INTERVENTI DI INFRASTRUTTURA IN AREA EX WARTSILA A SAN DORLIGO (TS)

PROGETTO ESECUTIVO

RELAZIONE IDRAULICA: TRATTAMENTO ACQUE METEORICHE – INTEGRAZIONI VOLONTARIE

Fig. 1 - Planimetria dell’area in oggetto dell’intervento con evidenziato in rosso il piazzale

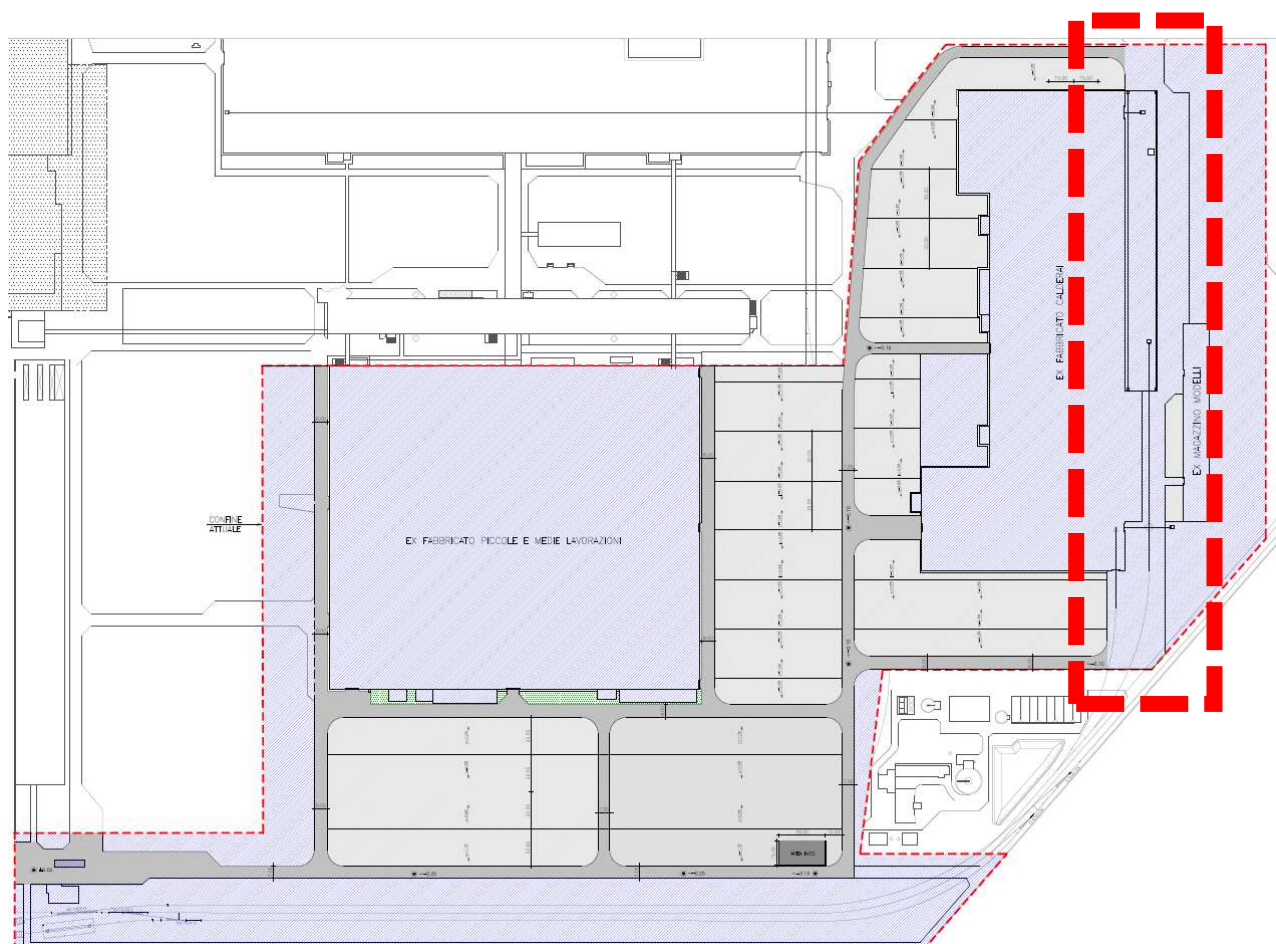
Nella relazione di progetto 13-18-C1 B-1 “*Relazione idraulica: trattamento acque meteoriche*” e nel documento Serie R, Tavola n°01 “*Studio di compatibilità idraulica ai fini dell’invarianza idraulica*” risulta non essere stata presa in considerazione il piazzale esistente dietro il fabbricato nord-est dell’area.

Attualmente l’area viene utilizzata senza il passaggio di automezzi.

Si comunica che, se nel caso in futuro venisse utilizzata per il passaggio degli automezzi, questa verrà adeguata alle normative vigenti con la realizzazione di un impianto per la raccolta ed il trattamento delle acque meteoriche.

Fig. 2 - Planimetria dell'area in oggetto dell'intervento con evidenziato in rosso l'area IMDG

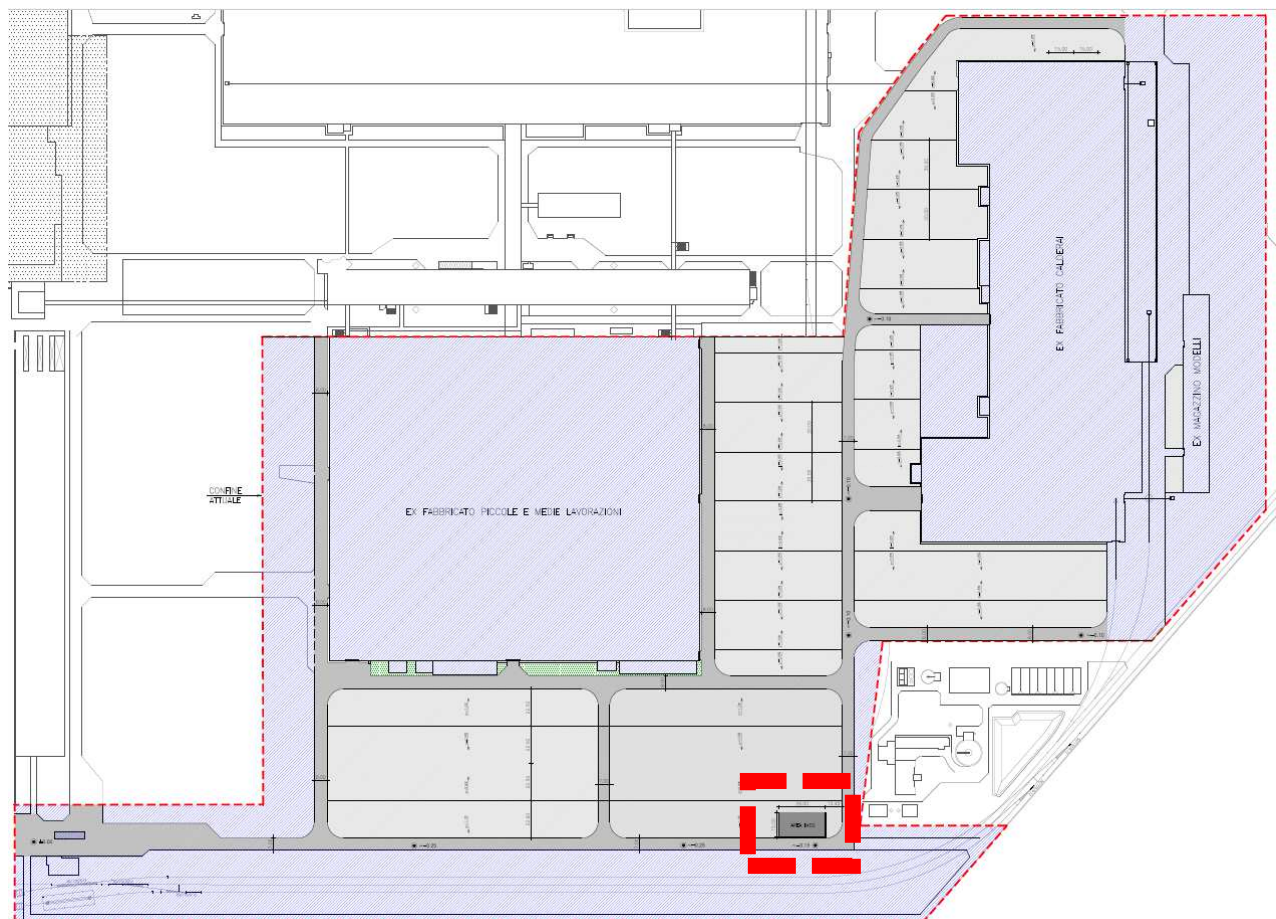
Come meglio indicato nella relazione 13-18-C1 M-0 “Area IMDG”, si prevede la realizzazione di una zona di parcheggio per gli autoarticolati o i rimorchi (pieni o vuoti) contenenti sostanze tossiche o pericolose.

L'area è stata individuata nell'angolo est dei nuovi piazzali ed avrà dimensioni pari a circa 28,00 x 15,00 metri, idonee a garantire nove stalli. La sua realizzazione sarà analoga a quelle già realizzate all'interno dei terminal presenti nel Porto Nuovo di Trieste e come descritta nella suddetta relazione.

Lo scopo delle cordonate perimetrali, realizzate a gruppi di tre stalli, è di creare una sorta di vasca di contenimento per l'eventuale spandimento o fuoriuscita delle sostanze contenute all'interno dei rimorchi o autocisterne parcheggiate. In caso di sversamento, il recupero delle sostanze e la pulizia degli stalli sarà affidata a ditte specializzate con l'eventuale comunicazione ai Vigili del Fuoco.

All'interno dell'area IMDG non verrà concessa la possibilità di svuotare o bonificare il contenuto dei rimorchi in sosta, in quanto si tratta esclusivamente di una zona destinata al parcheggio provvisorio di merce in transito.

Per quanto concerne il normale smaltimento delle acque piovane, invece, sarà garantito dalla pendenza della pavimentazione stradale e dalla presenza di tre valvole di uscita manuali, posizionate sulla cordonata in coda agli stalli, che saranno, normalmente, aperte.
